福島第二原子力発電所 1号（2, 3, 4号）発電用原子炉 廃止措置計画認可申請について （審査会合における指摘事項の回答）

令和 3 年 2 月
東京電力ホールディングス株式会社

審査会合における指摘事項の回答（No.16）（1／6）

第6 - 2 図 3号炉原子炉建屋付属棟内のディーゼル発電機から1号, 2号及び4号炉へ電源を供給する際の電路

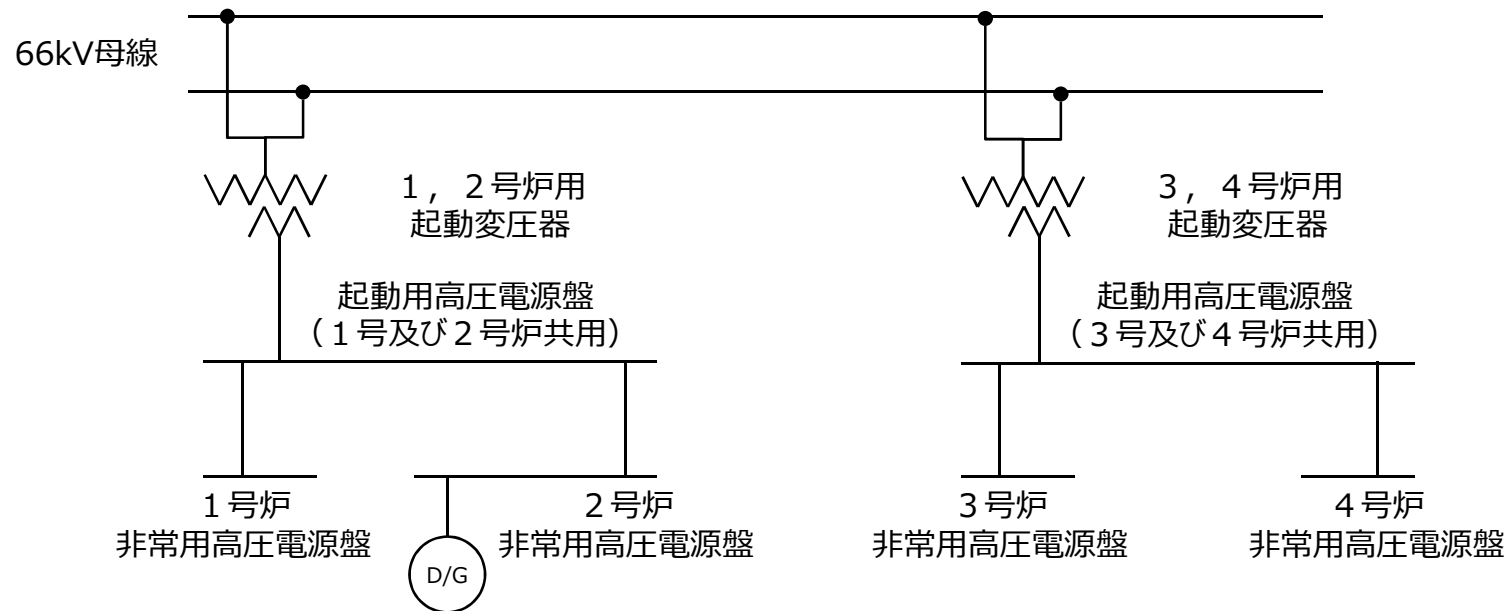
（非常用）ディーゼル発電機その他号炉融通について、廃止措置計画認可申請書に追記すること。
また、（非常用）ディーゼル発電機その他号炉融通に関する手順等を説明すること。

1号, 2号, 3号及び4号炉で電力を融通できる設計とする。第6-2図に示すとおり、起動用高圧電源盤 (3号及び4号炉共用) へ接続することで、4号炉の非常用高圧電源盤に電力を融通できる設計とし、また、66kV母線へ送電して起動用高圧電源盤 (1号及び2号炉共用) へ接続することで、1号及び2号炉の非常用高圧電源盤に電力を融通できる設計とする。
